TRANSPORDIAMET

Meie 14.10.2025 nr 7.1-1/25/16481-2

**Riigitee 20153 Lelle jaama tee ja Tööstuse tn 5
kinnistu juurdepääsutee ristumiskoha ehitamise
nõuded**

Joonis 1. Ristumiskoha pikikaldete kujundamine

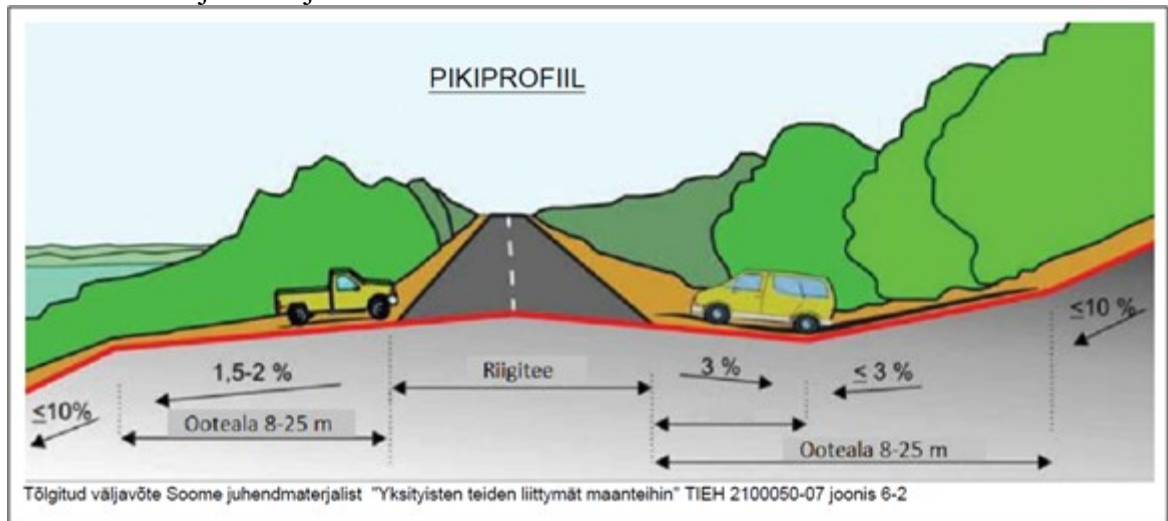
10. Ristumiskoht projekteerida riigiteega võimalikult täisnurga all. Ristumiskoha pikikalded määrata vastavalt alltoodud joonise põhimõtetele arvestusega, et riigitee alusele maale sademeveett üldjuhul ei juhita.
